Bestemmelse	Nuværende ordlyd	Forslag til justering
§ 5 Bil- og cykelparkering		
§ 5, stk. 1, bilparkering <u>Forklaring:</u> Grundet nedjusteringen af parkeringsnormen fra 1 pr. 143 til 1 pr. 214 er de maksimale 5 % terrænparkering, som svarer til 4 pladser, ikke længere tilstrækkeligt til den nødvendige terrænparkering. Ex handicapparkering og "møbel-taxi". Grænsen erstattes af et absolut tal.	Højest 5 % af parkeringsdækningen beregnet for hver matrikel må indrettes på terræn. Parkering på terræn skal placeres som angivet på tegning 4a.	Højest 5 parkeringspladser, tilknyttet byggefelt A1-A3, må indrettes på terræn. Parkering på terræn skal placeres som angivet på tegning 4a.
§ 6 Bebyggelsens omfang og placering		
§ 6, stk. 4, husdybde <u>Forklaring:</u> Husdybden ændres fra 57 m til 59 m. Lokalplanforslagets 57 m skyldes en fejl i opmålingen. Ved fastsættelsen af husdybden i lokalplanforslaget har den bølgende facadebeklædning og siddesokkel ikke været medregnet.	Husdybden må ikke overstige 57 m.	Husdybden må ikke overstige 59 m.

Forslag til tillæg 1 til lokalplan 551 Kalvebod Brygge Vest II

Visualiseringer af yderligere facadebegrønning

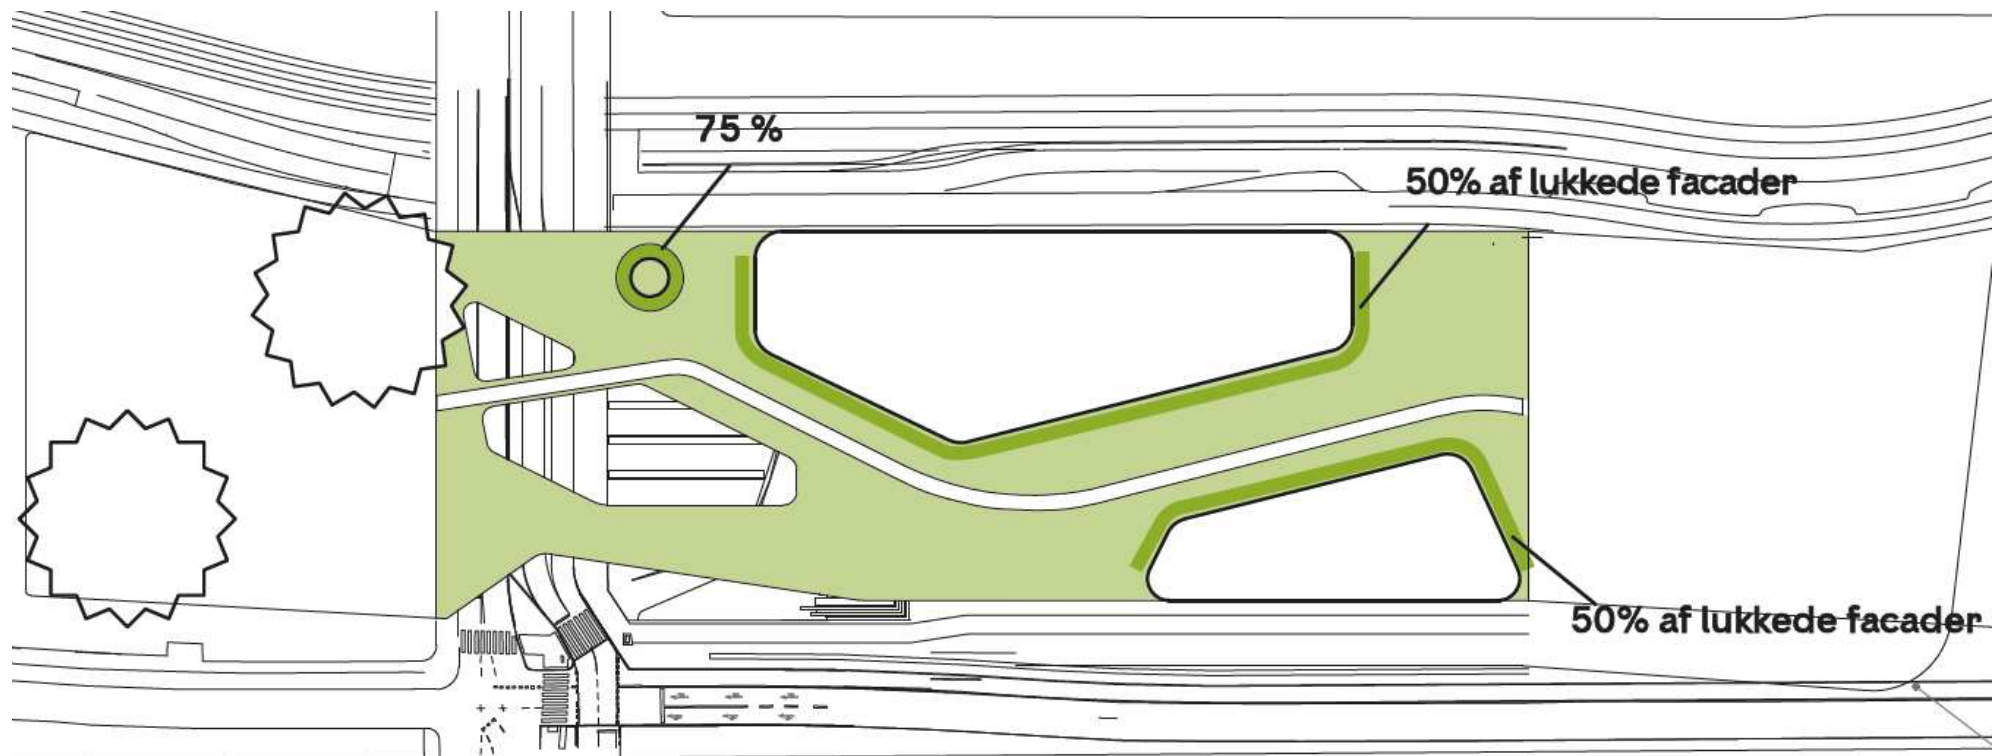
§ 8, stk. 4, kantzoner <u>Forklaring:</u> Der tilføjes krav om begrønning af trappe- og elevatortårnet ved Dybbølsbro på alle tre byrums-niveauer. Ændringsforslaget er en følge af protokolbemærkningen.	Ny kantzone g tilføjes	<i>Kantzoner g</i> Der skal være bede med facadebeplantning, der omkranser min. 75 % af elevatorskakten i trappe- og elevatortårnet, som vist på tegning 7d – 7f.

Tegning 7f · Kantzoner - niveau 3

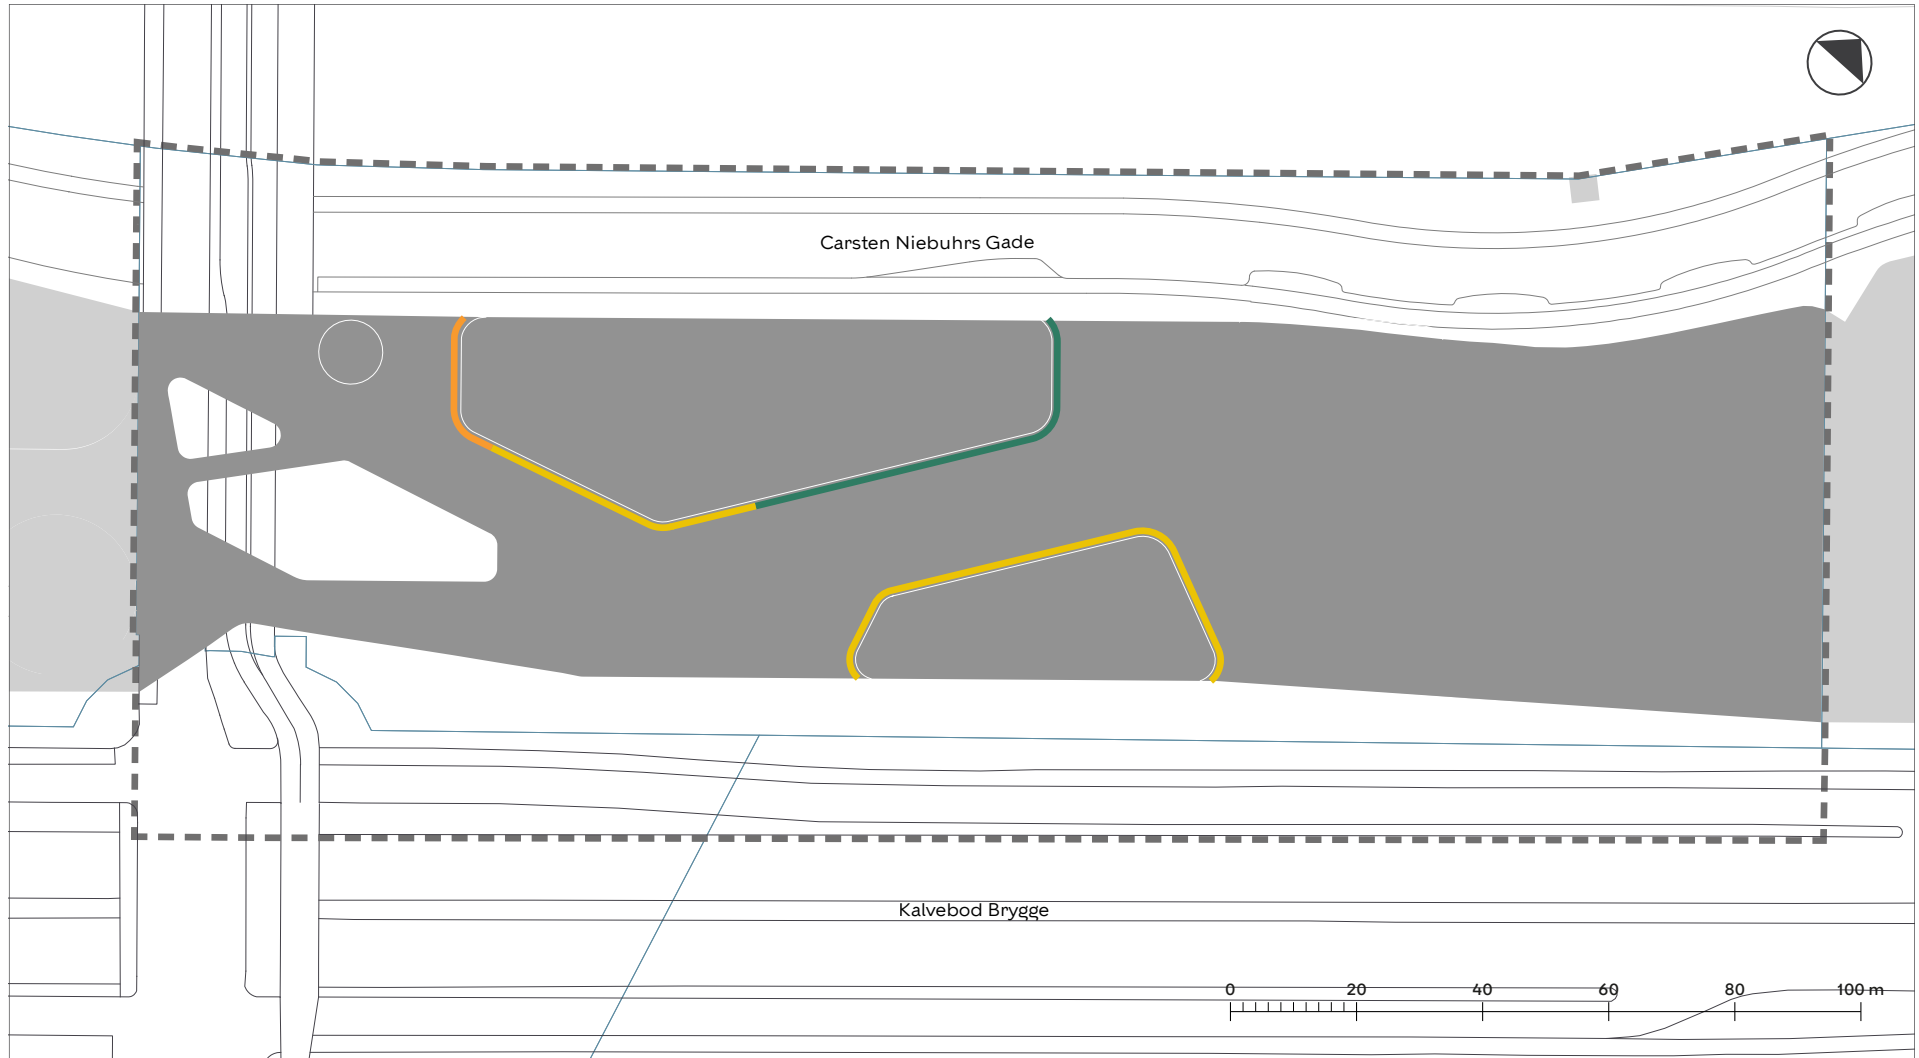
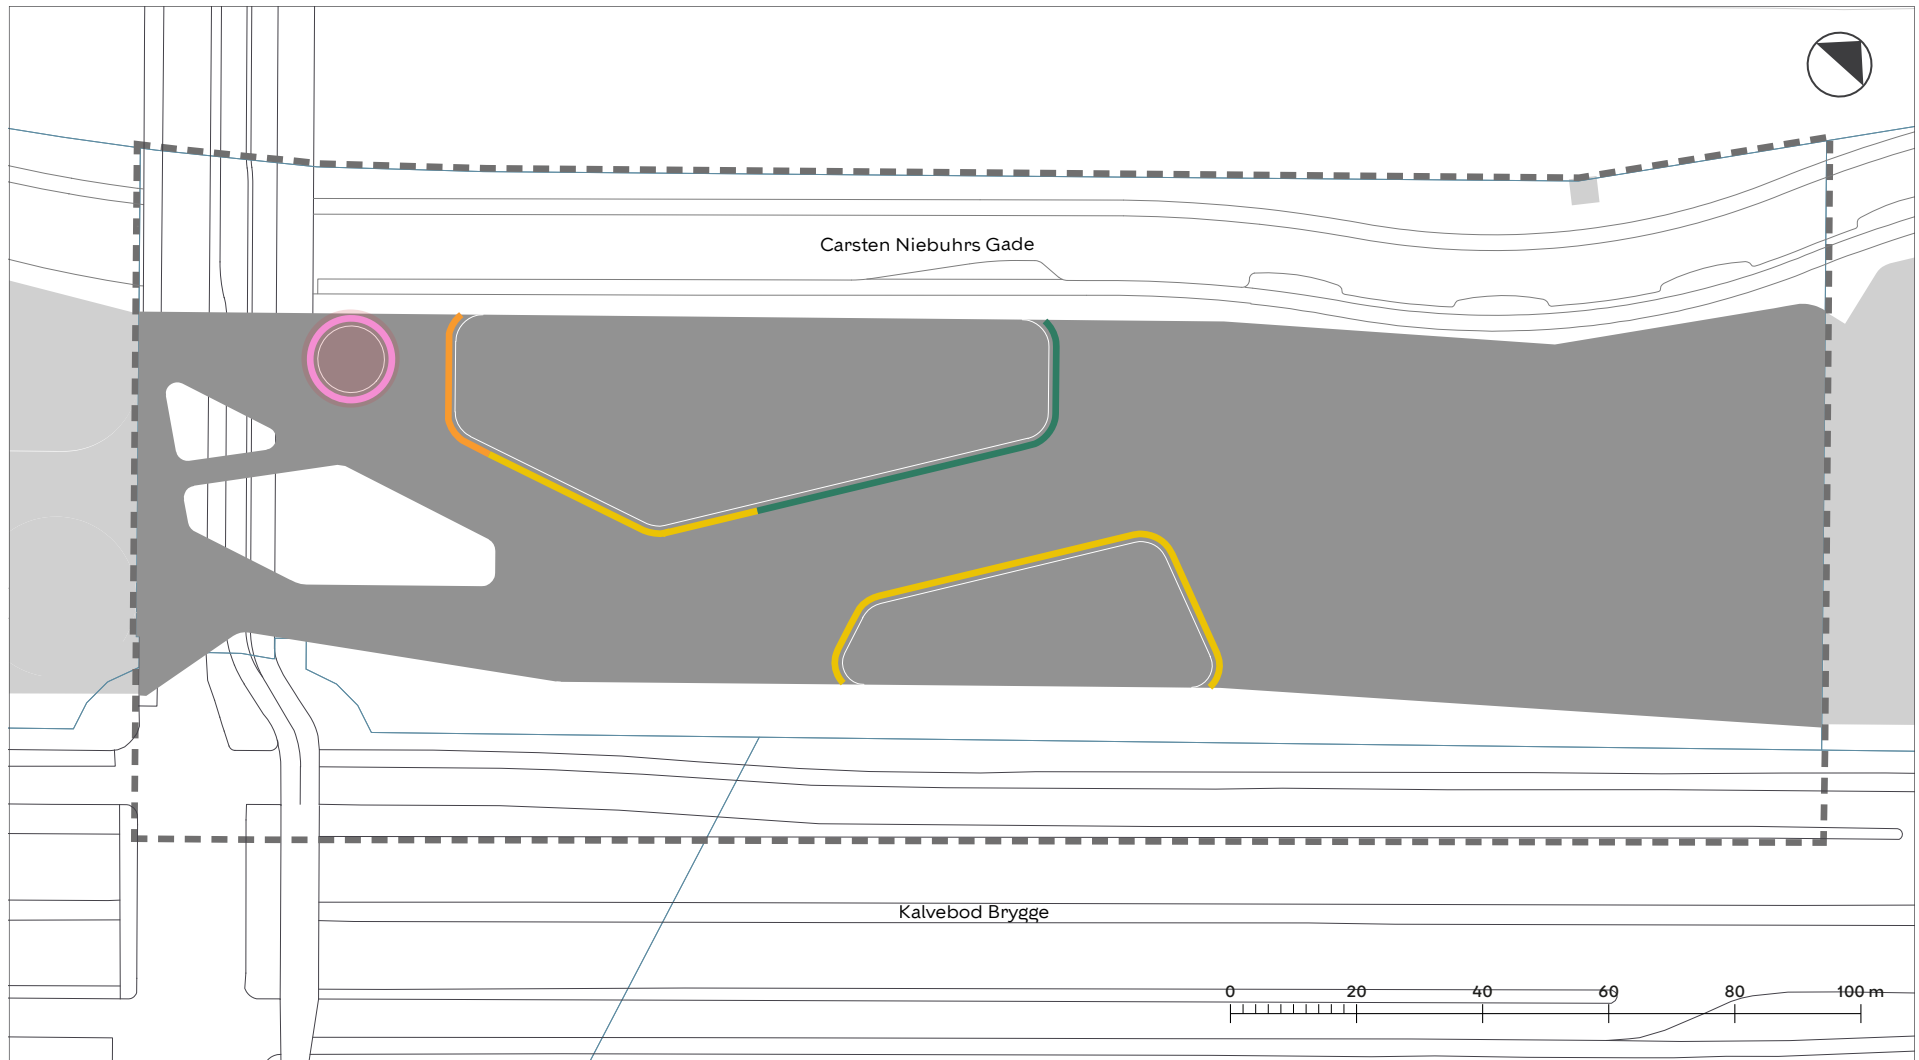
§ 7 Bebyggelsens ydre fremtræden		
§ 7, stk. 2 litra a – e, Vinduer, døre og indgangspartier <u>Forklaring:</u> Præcisering af bestemmelsen om vinduer, så karme, sprosser, rammer, som også vil være del af en 100 % glasfacade, betragtes som del af glas/vindues-arealet.	<i>(Bestemmelserne a, b, d og e)</i> Langs facadeforløb X skal mindst X % af facaden være gennemsigtigt glas.	<i>(Bestemmelserne a, b, d og e)</i> Langs facadeforløb X skal mindst X % af facaden være vinduespartier med gennemsigtigt glas.
§ 8 Ubebyggede arealer		
§ 8, stk. 4, kantzoner <u>Forklaring:</u> Der tilføjes krav om facadebeplantning på tagpavillonerne A2 og A3 ind mod taghaven. Ændringsforslaget er en følge af protokolbemærkningen	<i>(Kantzoner d og f)</i> Tilføjes krav om facadebeplantning.	<i>Kantzoner d</i> Der skal være et areal på mindst 200 m ² med befæstede arealer, og der skal være bede med facadebeplantning langs facaden i en dybde på min. 30 cm målt vinkelret på facaden langs min. 50 % af de lukkede facader, som vist på tegning 7f. <i>Kantzoner f</i> Der skal være bede med beplantning langs facaden med en dybde på mindst 1 m, målt vinkelret på facaden, og der skal være facadebeplantning langs min. 50 % af de lukkede facader, som vist på tegning 7f.
